PLAN LOCAL D'URBANISME DE CAEN

MODIFICATION N°8

DOSSIER D'ENQUETE PUBLIQUE

Note explicative de synthèse

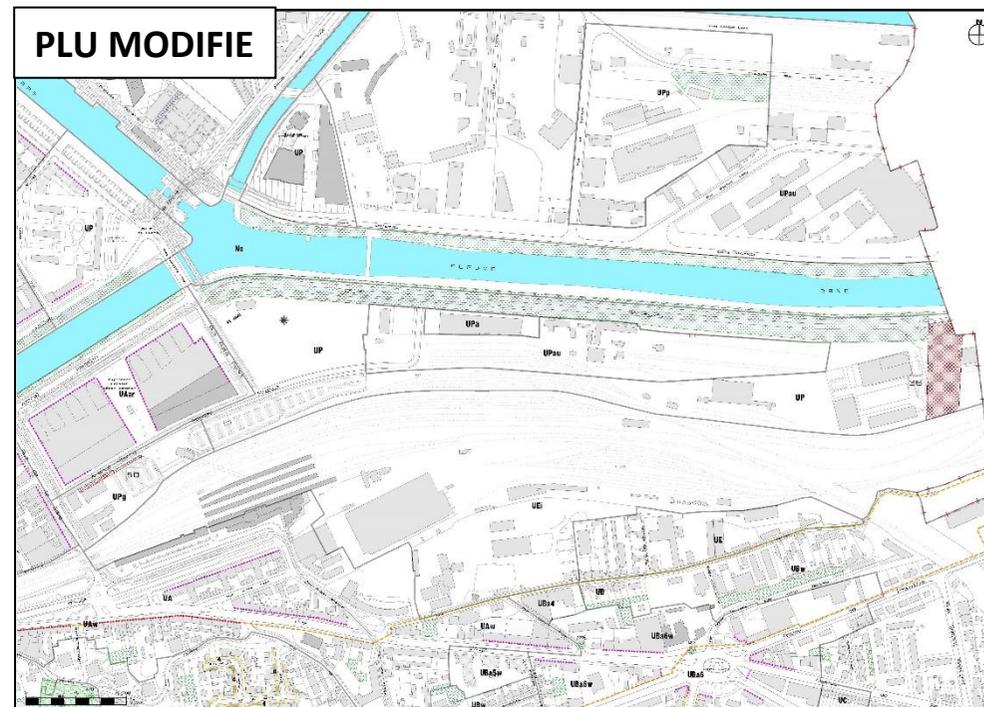
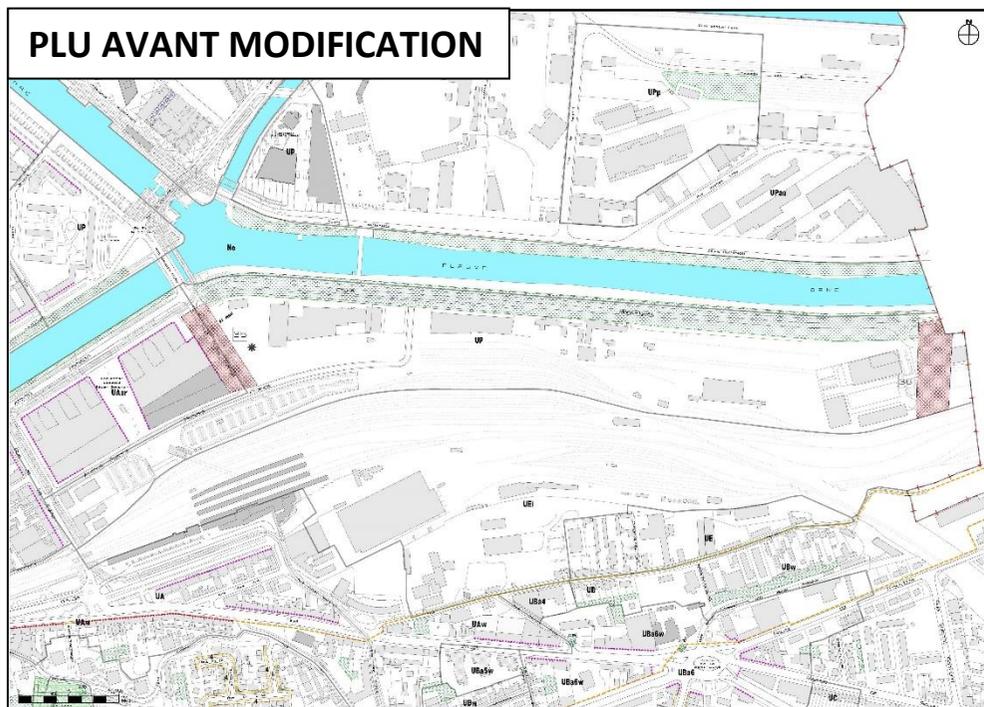
En raison des différentes contraintes qui s'appliquent sur le secteur (lignes hautes tensions notamment) et afin de pour pouvoir réaliser une opération d'aménagement d'ensemble les modifications suivantes doivent s'opérer sur le plan de zonage :

- Ajout d'un secteur UPau (sites dont le renouvellement est prévu à plus long terme) sur la partie centrale du secteur Montalivet dans l'attente de pouvoir réaliser une procédure d'urbanisme globale permettant d'engager et de financer les travaux de viabilisation et d'aménagement du site.
- Suppression d'un emplacement réservé (n°35) rue Rosa Parks car le foncier a été acquis par la ville.
- Création d'un secteur UPg entre la rue de la gare et l'entrée nord de la gare. Dans ce secteur, les constructions sont autorisées lors d'une opération d'aménagement d'ensemble et uniquement dans ce cadre.
- Repositionnement du site de construction émergente.
- Création d'un secteur UPa afin de permettre l'implantation d'un projet d'aquaponie.

Les orientations pour le secteur Detolle-Pompidou-Beaulieu

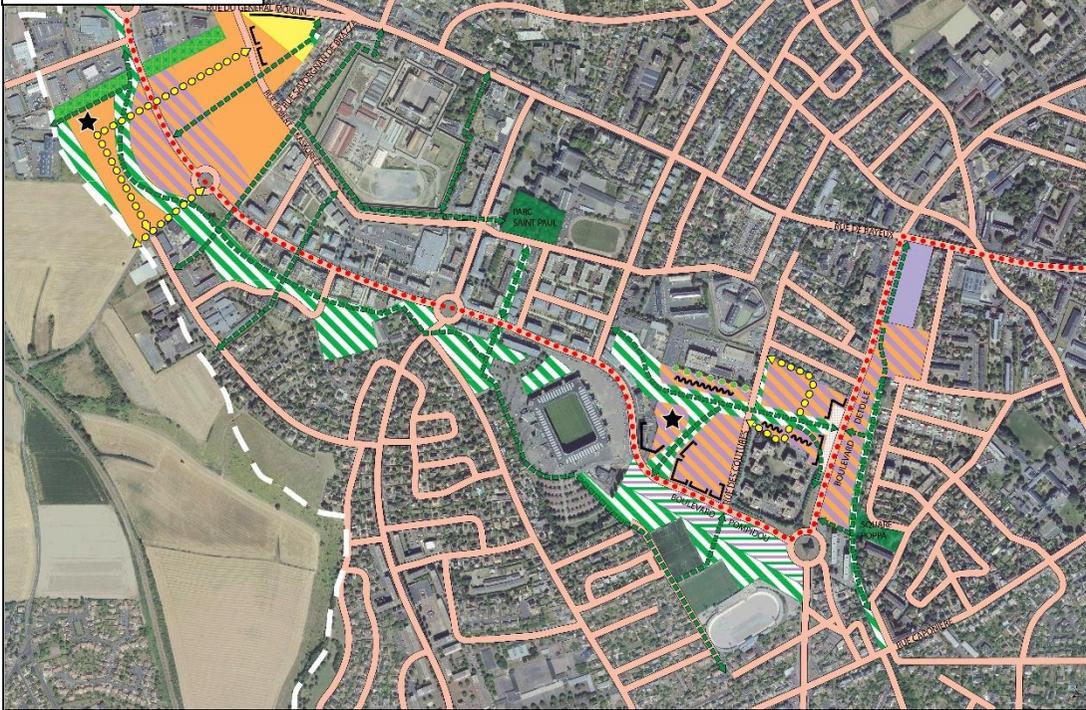
- La destination « mixité de programme » est ajoutée sur le site aujourd'hui occupé par Orange
- Ajout d'une possibilité de construction de hauteur émergente
- Modification des tracés des liaisons douces à créer ou à conforter
- Matérialisation d'une place – parvis le long du boulevard Detolle avec une implantation des constructions structurants les axes
- Ajout d'un espace vert à créer ou à conforter autour de la construction de hauteur émergente notamment
- Ajout d'un schéma des hauteurs des constructions
- Ajout dans le texte de l'OAP de prescriptions concernant la programmation et la typologie des logements
- Modification du paragraphe concernant les îlots de mixité sociale de l'habitat

Le schéma des hauteurs

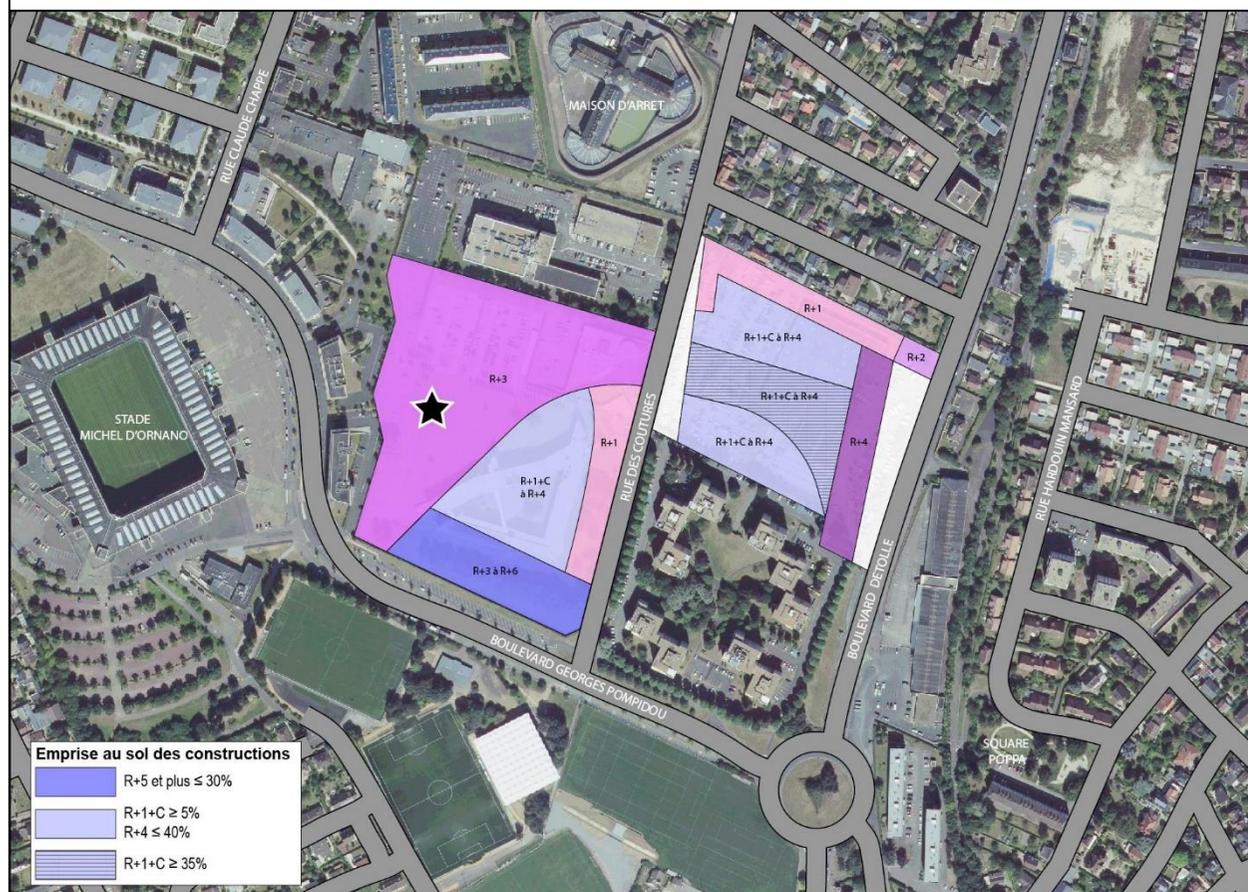
Le texte ci-dessus est supprimé et est remplacé par le texte et le schéma ci-contre.

La hauteur maximale des constructions est représentée sur le schéma ci-dessous.

Dans certaines zones un pourcentage minimal ou maximal d'emprise au sol des constructions d'une certaine hauteur est indiquée (ex : Le long du boulevard Pompidou, l'emprise au sol des constructions en R+5 et plus devra représenter au maximum 30% de l'emprise au sol totale des constructions de la zone. Ces 30% devront s'établir sur des linéaires limités à 20m.).

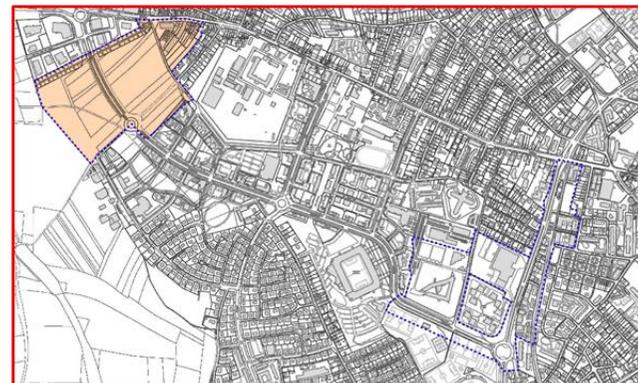
Les secteurs suivants sont retirés des îlots de mixité sociale de l'habitat délimités dans l'OAP : abords nord et sud du boulevard Georges Pompidou et l'ouest du boulevard Detolle. Ces secteurs (hormis le sud du bd Pompidou car il n'est pas prévu d'habitat sur ce secteur) sont désormais délimités sur le plan 4.2.2 au sein du périmètre « secteur réglementé de l'habitat » (périmètre 2).

❖ Modifications apportées au plan 4.2.2 (Disposition réglementaires particulières)

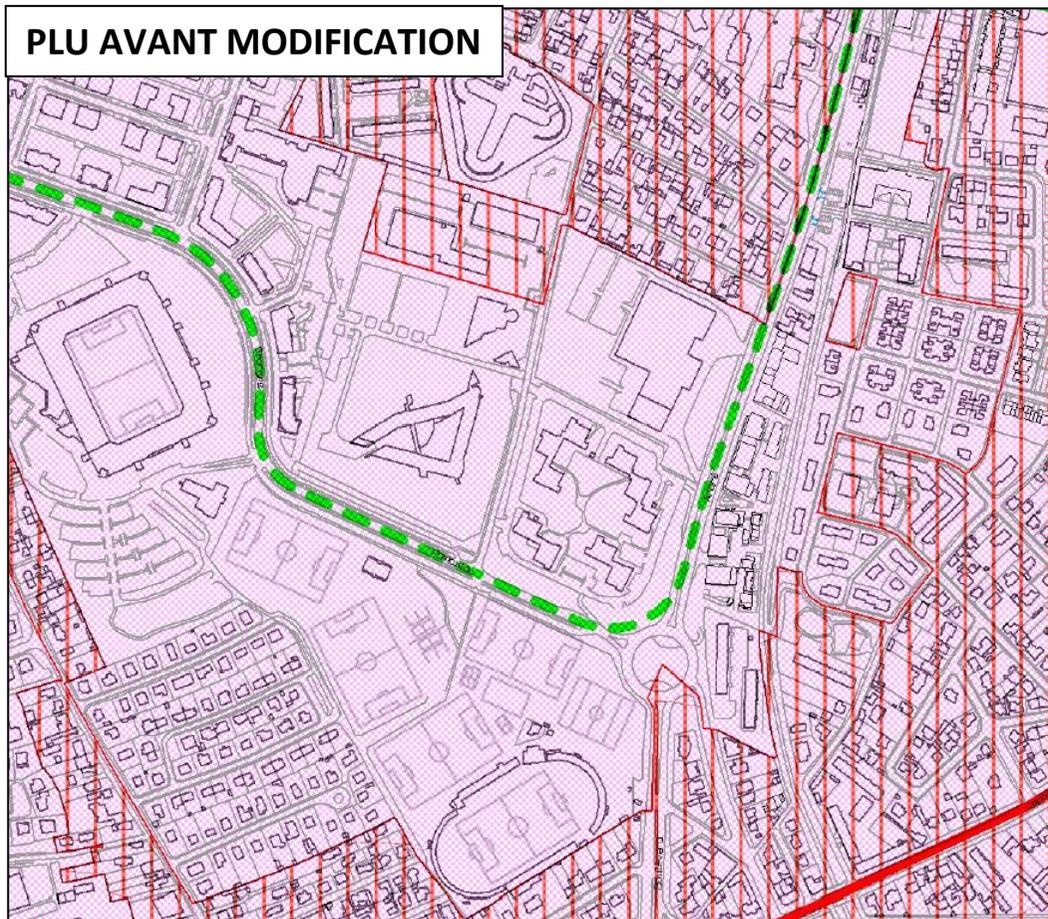
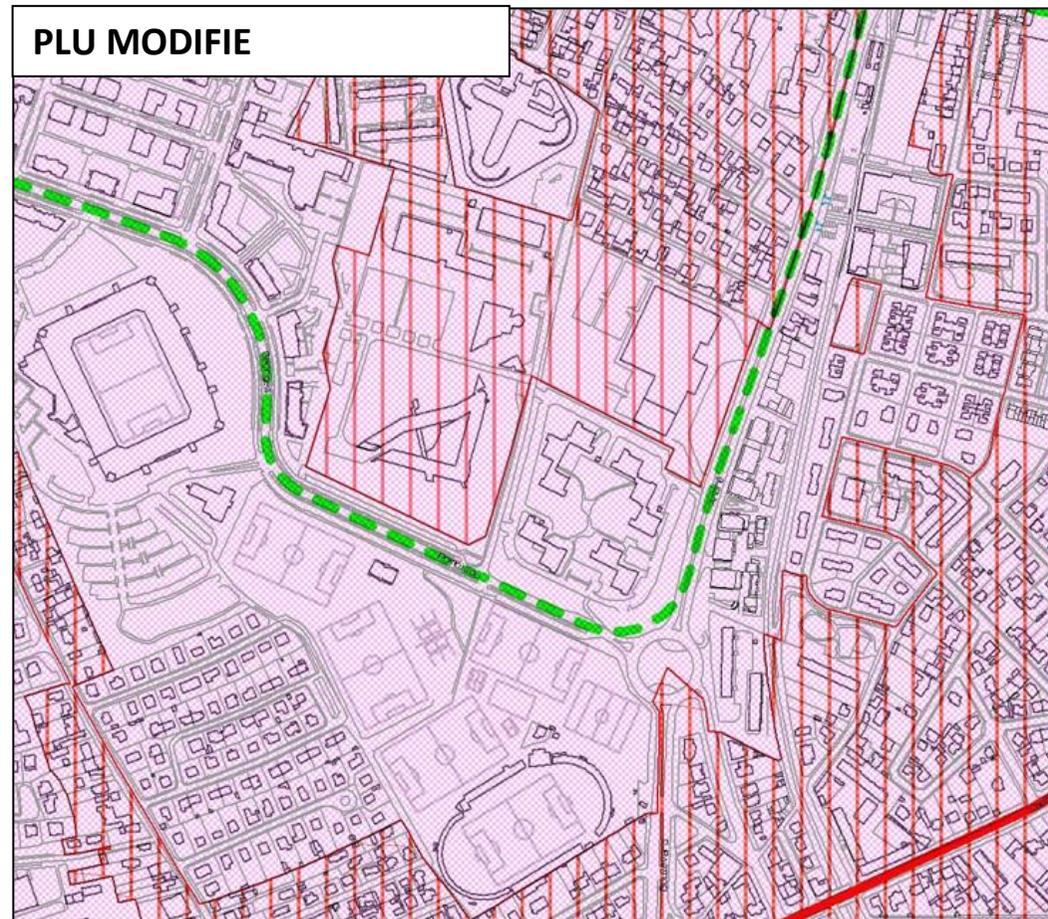
Le Plan 4.2.2 (dispositions réglementaires particulières) est modifié. Le secteur réglementé de l'habitat (périmètre 2) est élargi afin couvrir les zones des sites « Orange » et « Peugeot ».

Dans ce périmètre, pour tout ensemble de programme de construction réalisés sur un même terrain, comprenant plus de 40 logements, 25 % de la surface de plancher destinée à l'habitat doit être affecté à des logements sociaux (page 16 du règlement écrit).

❖ Modifications apportées au règlement graphique

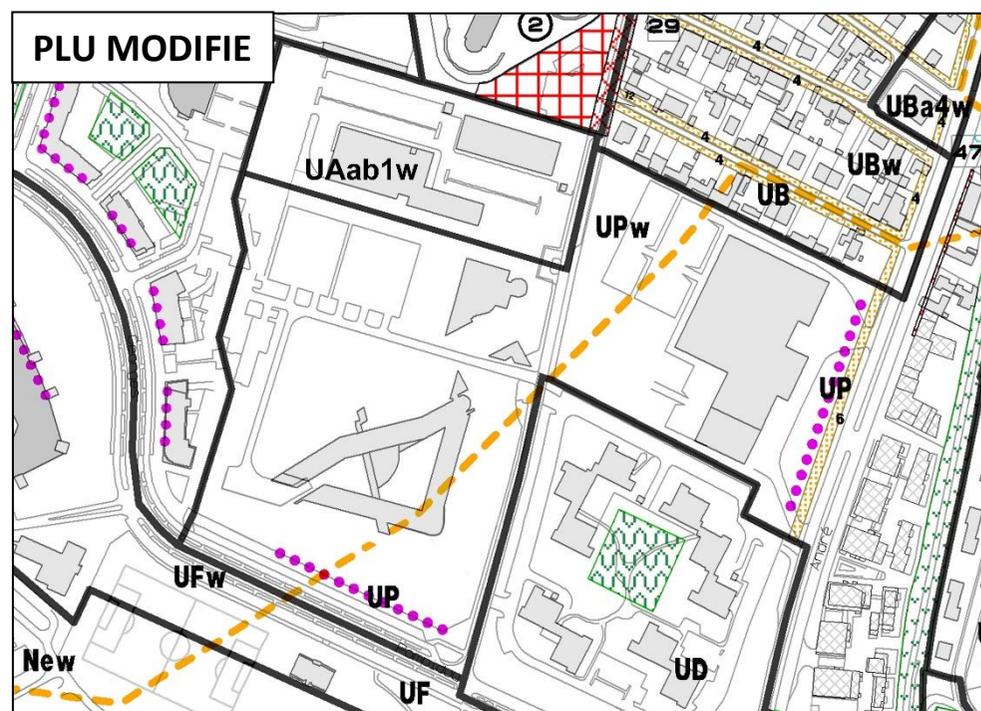
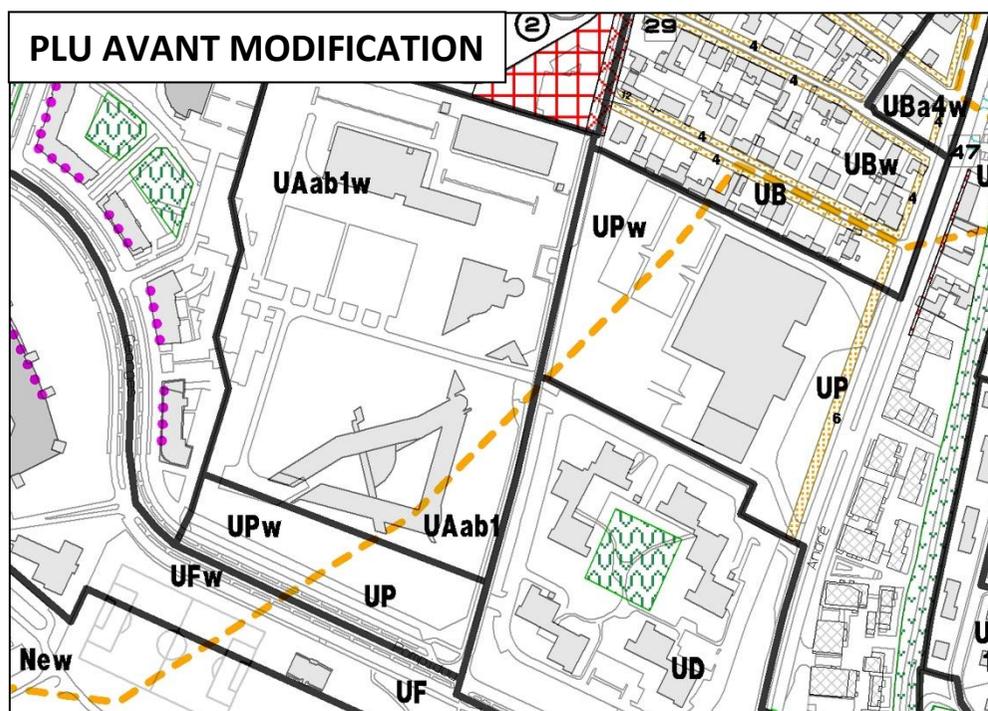
Tous les secteurs faisant l'objet d'OAP sont zonés en zone UP dans le PLU. C'est pourquoi, le site orange actuellement en zone UAab1 (sous-secteur de Beaulieu concernant Beaulieu Nord-Est) passe en zone UP (espaces identifiés comme secteurs de projet sur lesquels une recombinaison urbaine est programmée à plus ou moins long terme) dans le cadre de cette procédure de modification. Le règlement de cette zone accompagné d'orientations définies dans les OAP sont plus adaptés au projet de renouvellement urbain de ce site. De plus, un principe de rez-de-chaussée actif le long des boulevards Pompidou et Detolle est ajouté sur le plan de zonage.

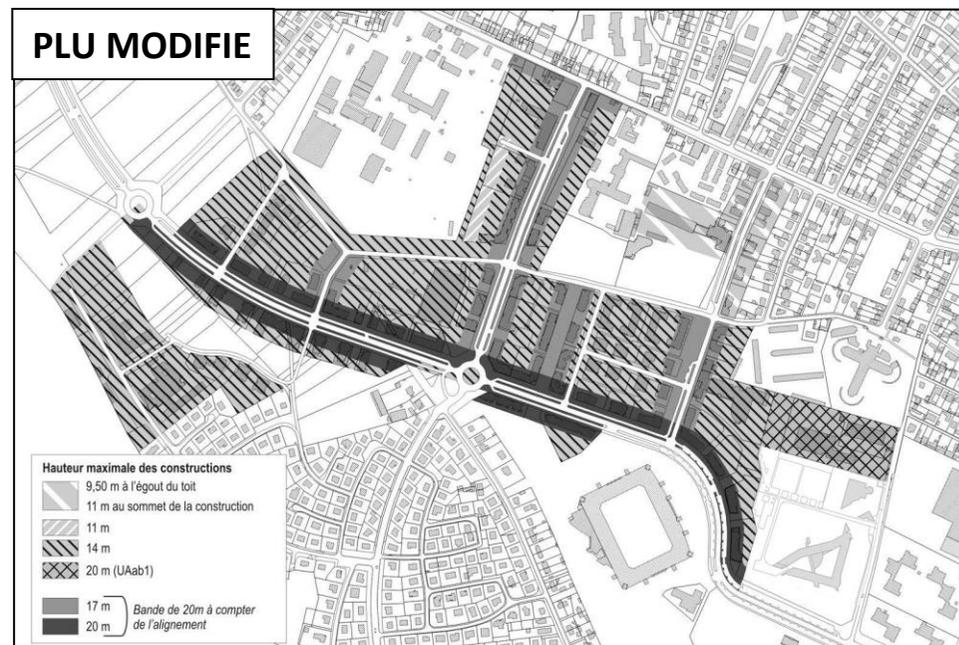
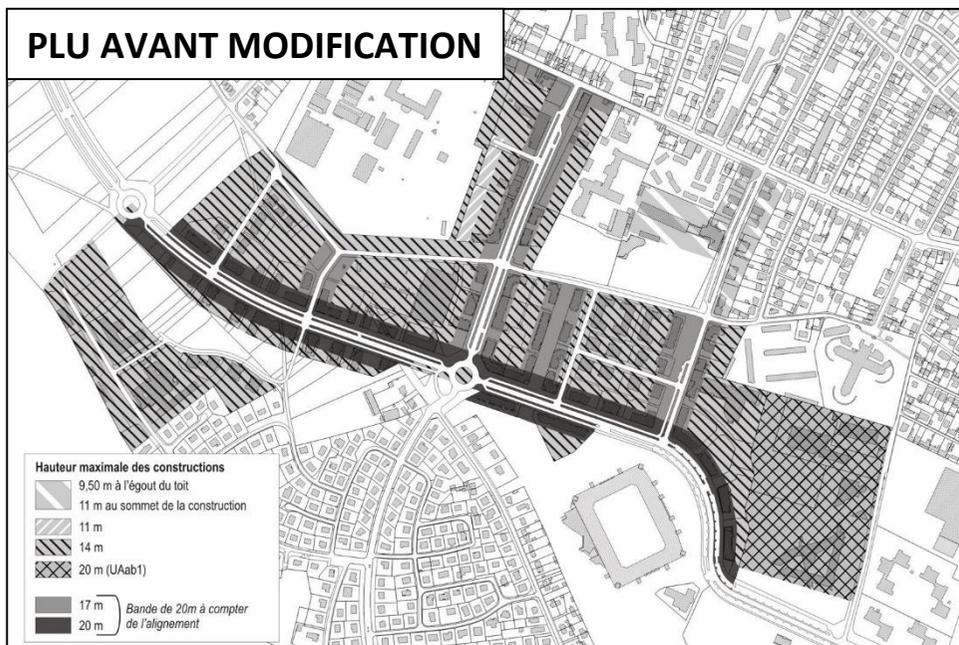
Afin de mettre en cohérence, le zonage, l'OAP et le règlement écrit, le schéma des hauteurs du règlement écrit (10.2 sous-secteurs UAab et UAab1) est modifié. En effet, le site orange passe en zone UP. En zone UP la hauteur des constructions est règlementée par les OAP (création d'un schéma des hauteurs dans le cadre de la présente modification du PLU). Il convient donc de supprimer du schéma du règlement écrit la partie réglementant les hauteurs des constructions sur le site orange.

❖ Modification du zonage

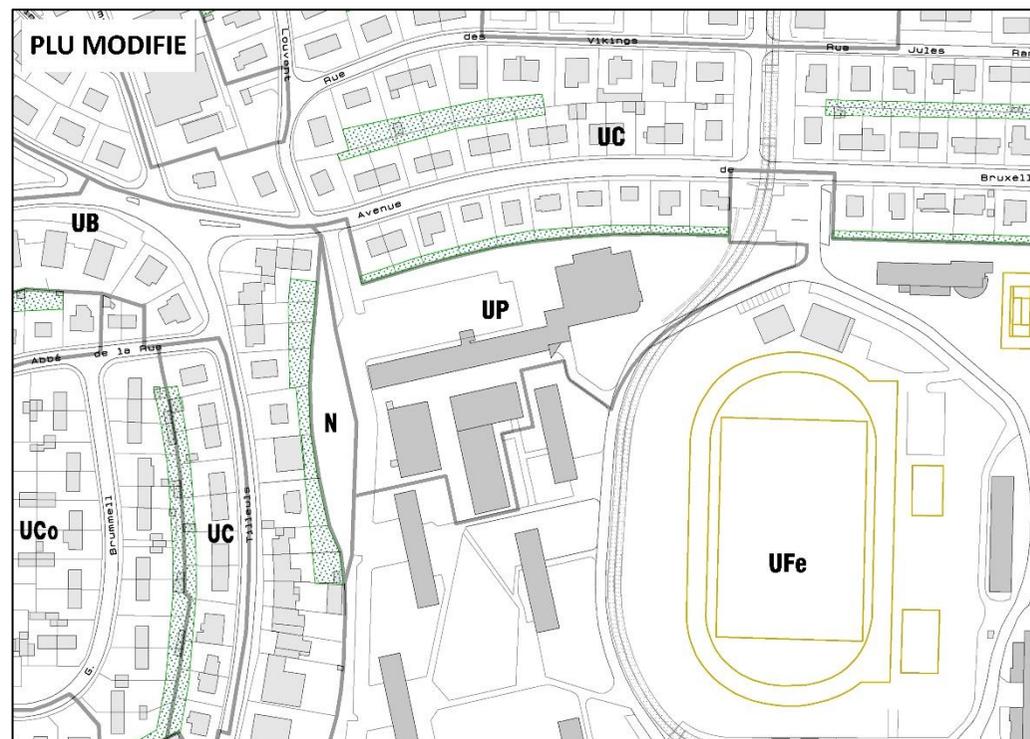
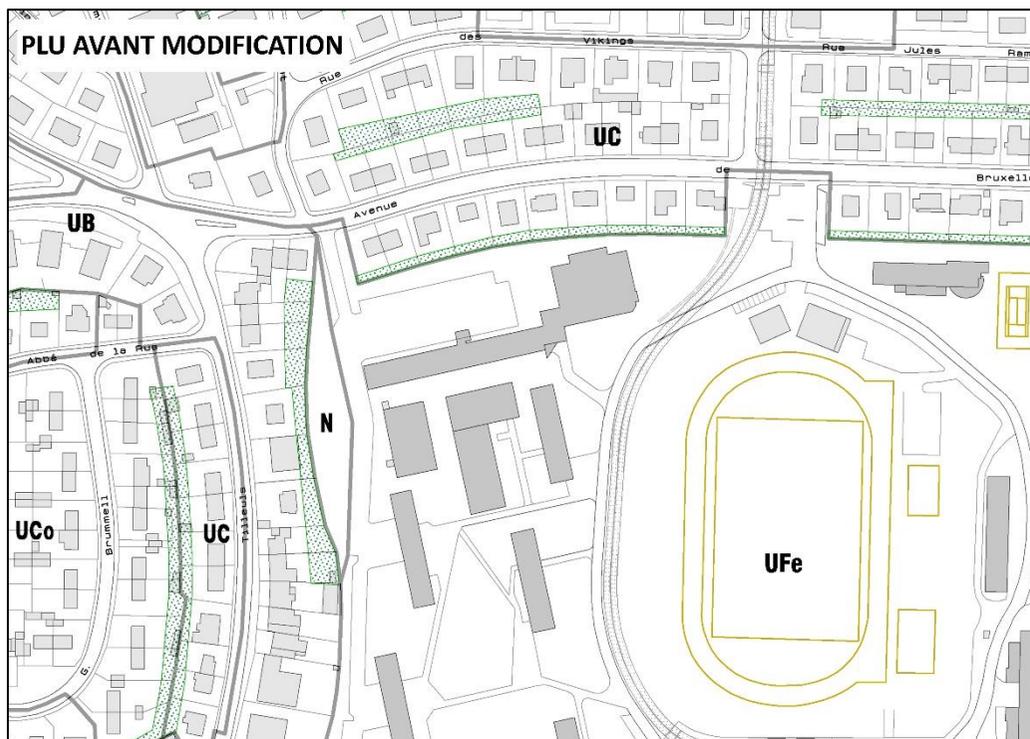
L'Université de Caen a engagé une étude d'urbanisme pré-opérationnel sur la partie nord du CAMPUS 1 (secteur VISSOL) afin d'étudier le réaménagement et le changement de vocation de ce site. Le projet de l'université est de créer sur ce site une résidence intergénérationnelle, un centre de santé et des logements individuels ce que ne permet pas le règlement de la zone UFe (secteur dédié aux établissements universitaires et lycées). C'est pourquoi le site passe en zone UP (zone de projet).
